PILNE zawiadomienie dotyczące bezpieczeństwa

Systemy MR Multiva 1.5T

Wada kleju uszczelki cewki kwadraturowej do badania tułowia (QBC) mogąca prowadzić do odsłonięcia ostrych krawędzi

Ilustracja 1. Lokalizacja uszczelki cewki kwadraturowej do badania tułowia

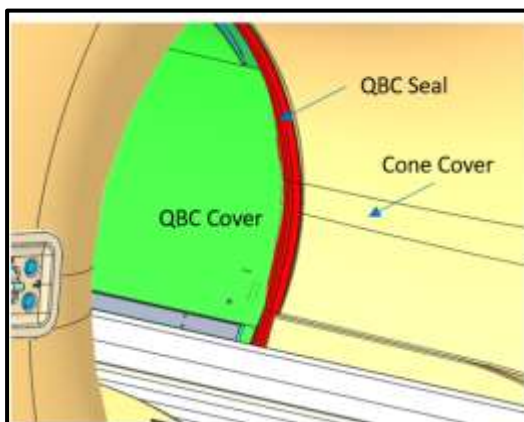
Wada kleju uszczelki cewki kwadraturowej do badania tułowia (QBC) może spowodować odsłonięcie ostrych krawędzi, z którymi mogą się zetknąć pacjenci. Uszczelka cewki kwadraturowej do badania tułowia może się poluzować, gdy stół wysuwa się z gantry lub się do niej wsuwa, wykonując ruch w płaszczyźnie poziomej. Uszczelka cewki kwadraturowej do badania tułowia (ilustracja 1) to element gumowy przyklejony między osłoną stożkową a osłoną cewki kwadraturowej do badania tułowia. Chroni ona pacjentów przed zetknięciem się z ostrymi krawędziami osłony cewki kwadraturowej do badania tułowia.

- W ramach przygotowań przed skanowaniem pacjenta:
 - Sprawdzić, czy uszczelka cewki kwadraturowej do badania tułowia szczelnie przylega do osłony stożkowej i osłony cewki kwadraturowej do badania tułowia.
 - Jeśli uszczelka cewki kwadraturowej do badania tułowia odzepiła się lub jest poluzowana, **natychmiast przerwać badanie.**
 - Należy skontaktować się z lokalnym przedstawicielem serwisu firmy Philips.
- Jeśli uszczelka cewki kwadraturowej do badania tułowia poluzuje się podczas skanowania pacjenta:
 - Natychmiast zatrzymać skanowanie** i ostrożnie ewakuować pacjenta z systemu.
 - Należy skontaktować się z lokalnym przedstawicielem serwisu firmy Philips.

Firma Philips skontaktuje się z Państwem, aby zaplanować wizytę inżyniera serwisu w celu sprawdzenia uszczelki cewki kwadraturowej do badania tułowia zainstalowanej w systemie i jej ewentualnej wymiany (akcja naprawcza FCO78100616).
